改善箇所説明図

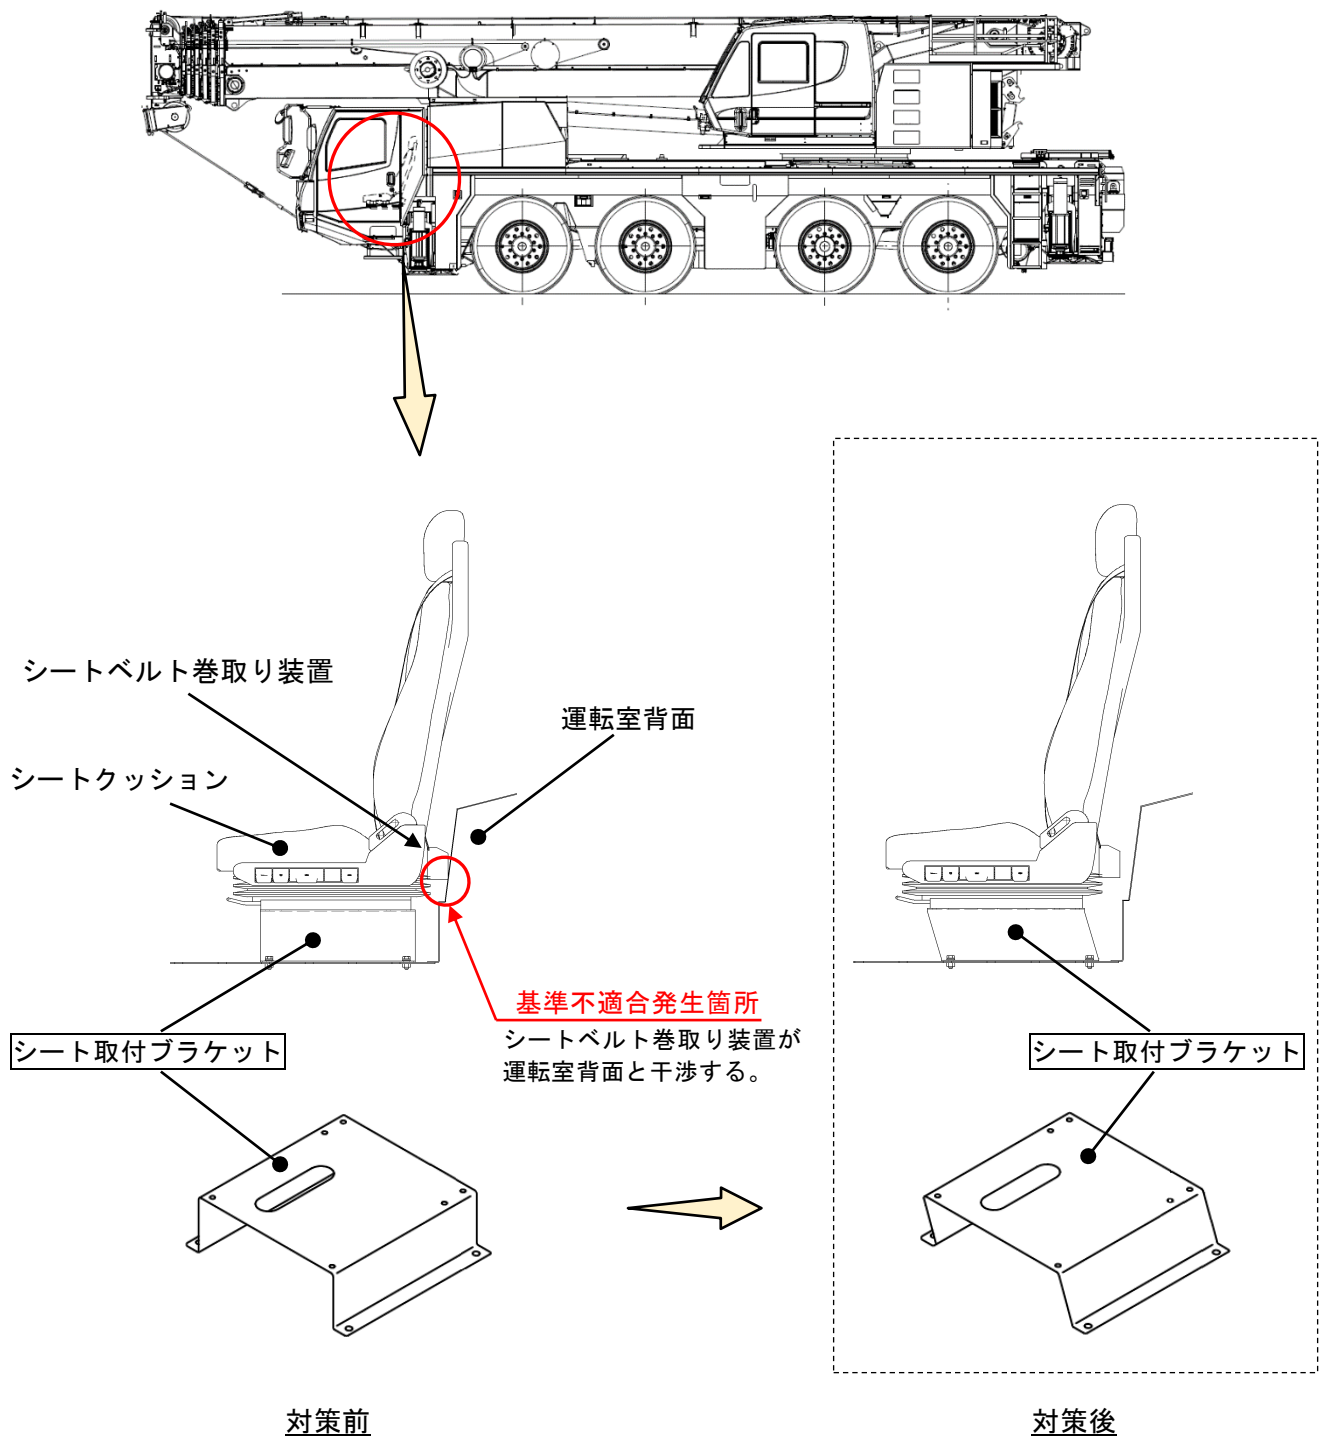
クレーン車において、シートを取付けるブラケットの設計が不適切なため、シートを一番後ろまで下げて座るとシートクッション後方に取り付けられたシートベルト巻取り装置が運転室背面と干渉して押し上げられ、シートクッションと接触するものがある。そのため、シートクッションを固定するロック部に無理な力が掛かり、ロックが外れてシートクッション部が脱落するおそれがある。

全車両、シート取付ブラケットを対策品に交換する。
